REGIONE PUGLIA

Deliberazione della Giunta Regionale

OGGETTO: D.lgs. 152/2006 e ss.mm.ii. e L.R. 11/2001 e ss.mm.ii. – [ID_VIP:4772]
Procedura di V.I.A. di competenza Statale relativa ad un impianto eolico da realizzare nei Comuni di Cerignola (FG) e Stornara (FG), e relative opere di connessione alla RTN, costituito da n.13 WTG per una potenza complessiva di 54,60 MWe – Proponente: Torre Giulia Wind S.r.l. Parere di competenza della Regione Puglia.

Parere espresso nella seduta del 03/10/2019 - Parere Finale

Figura 5: Stralcio da "DW19045D-V02" (Lettura del PPTR - Struttura idro-geo-morfologica)

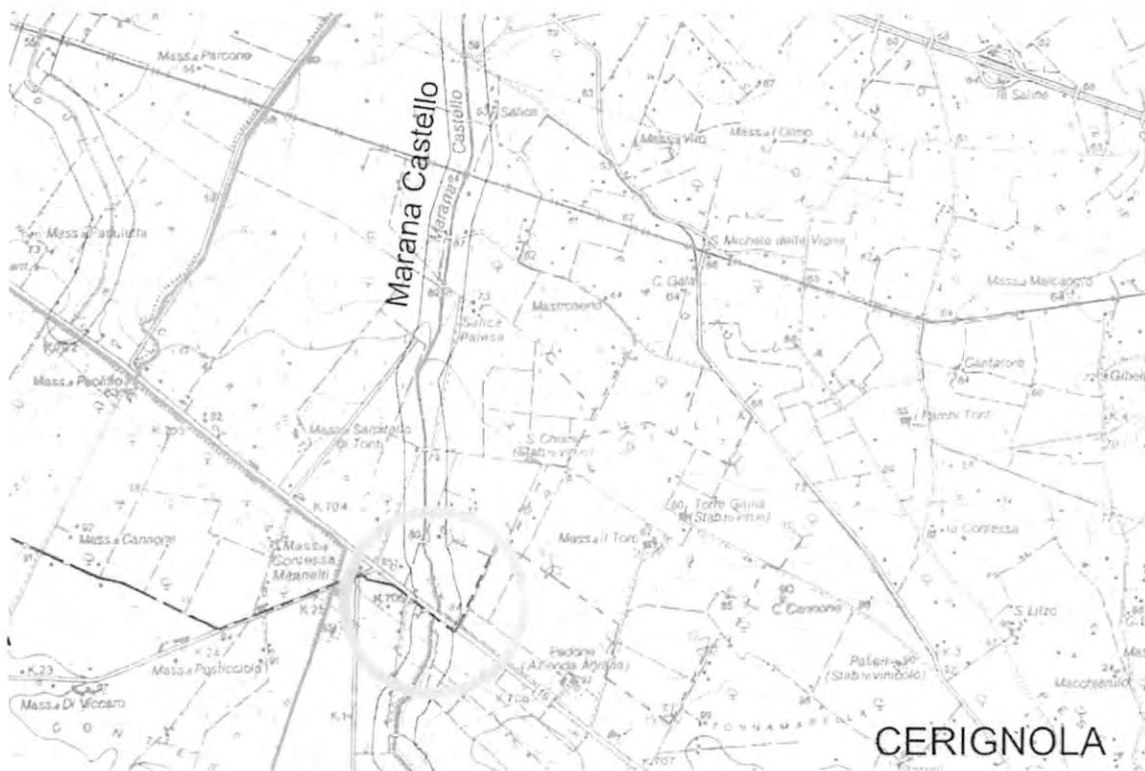
Nell'area di progetto del parco eolico (aerogeneratori, viabilità di servizio e tracciato dei cavidotti), non si rilevano interferenze.

Figura 9: Stralcio da "EO-PON-PD-GEO-09" (STRALCIO CARTA PIANO REGIONALE ATTIVITÀ ESTRATTIVE)

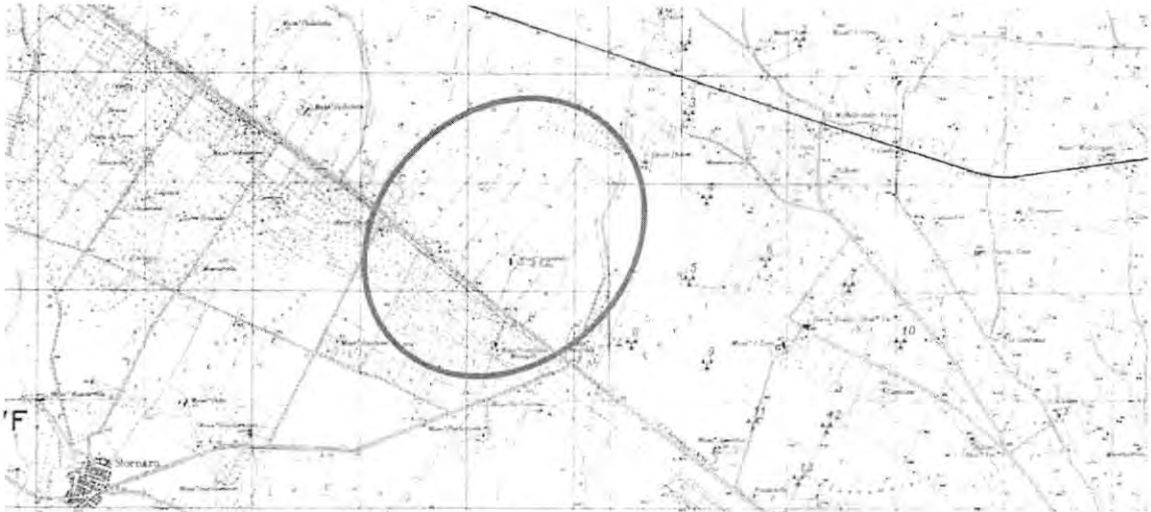
Per quanto riguarda il Piano Regionale Attività Estrattive nell'elaborato "DW19045D-V16" (Stralcio carta piano regionale attività estrattive) è possibile verificare come il parco eolico non presenti con esso interferenze.

Figura 10: Stralcio elaborato "DW19045D-V08" (Inquadramento territoriale del parco eolico di progetto e degli impianti di energia rinnovabile rilevati nell'area vasta)

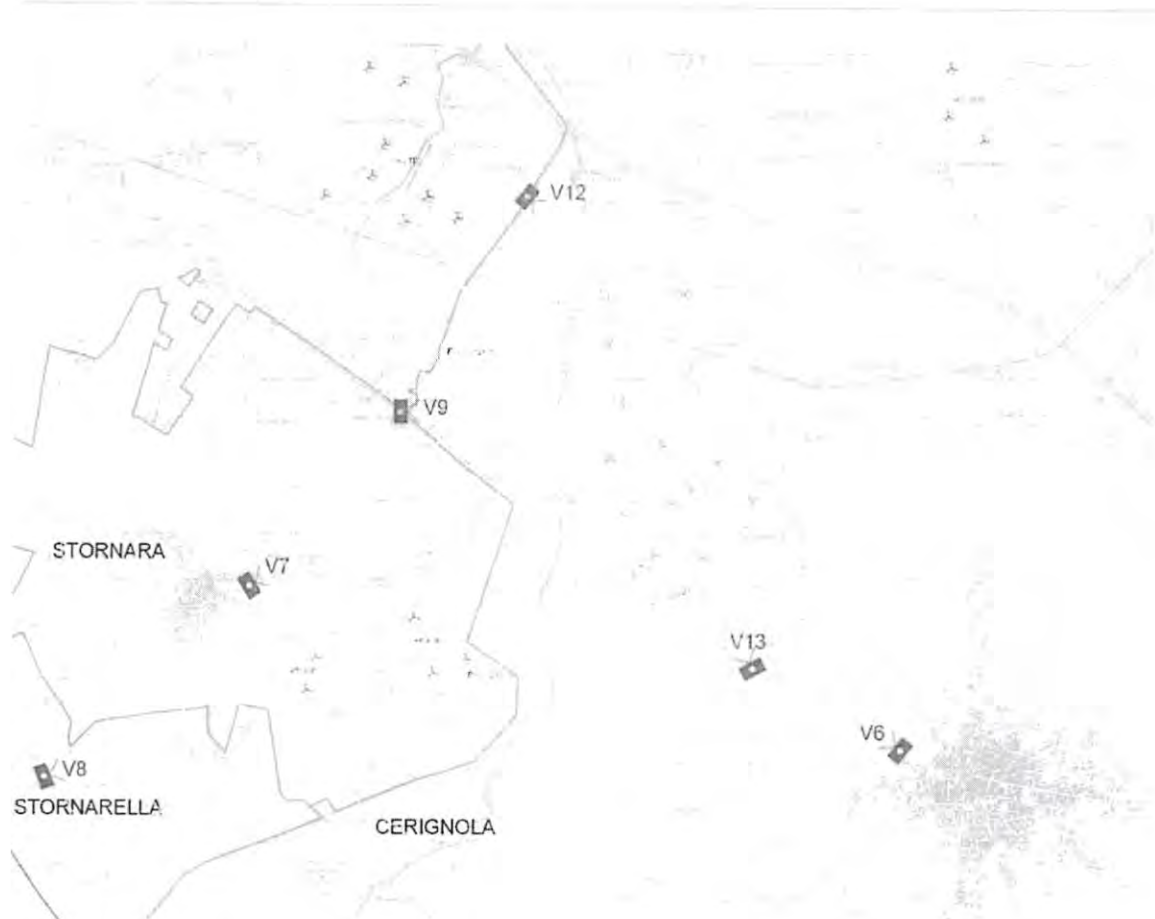
Nell'elaborato "DW19045D-V08" (Inquadramento territoriale del parco eolico di progetto e degli impianti di energia rinnovabile rilevati nell'area vasta) sono riportati 3 impianti esistenti (identificati come E/CS/C514/1, E/106/07, E/76/08) che rientrano nel raggio di 10 km dall'area di progetto e che, quindi, possono contribuire a produrre impatto cumulativo con gli aerogeneratori di progetto. Si precisa che i 3 impianti citati dal soggetto proponente non sono riportati sul portale della Regione Puglia (<http://webapps.sit.puglia.it/freewebapps/ImpiantiFERDGR2122/index.html>).
